## <御質問>

## <回答>

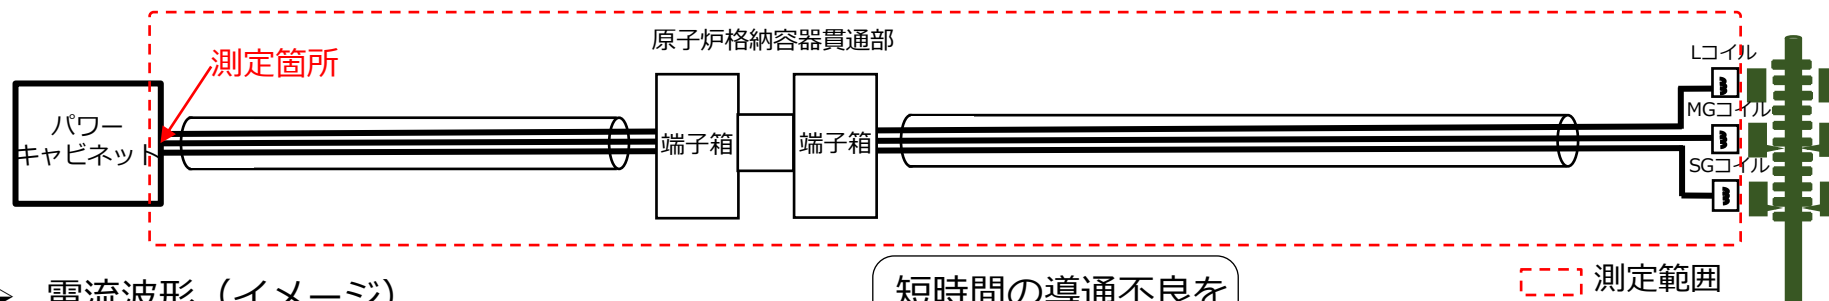
○通電波形観測は、電気ペネトレーションの電線接続部の健全性を確認するために行うという理解でよいか。  
よい場合、通電波形観測とはどのようなもので、なぜ健全性が分かるのか仕組みを教えてください。

- 接続部の健全性は、通常、導通抵抗測定や絶縁抵抗測定により確認できている。
- 短時間の導通不良がランダムに発生した場合、従来の瞬時測定では確認できなかった。
- そこで、制御棒駆動装置の制御電路の保全活動に対して、連続測定による波形観測を追加する。

- 従来の導通確認は、作業員が計量器（テスター等）にて導通状態を確認する。（瞬時測定）
- 通電波形観測は、計量器（波形計測機器）を測定箇所へ接続し、連続測定により電流波形の変化を確認する（連続測定）
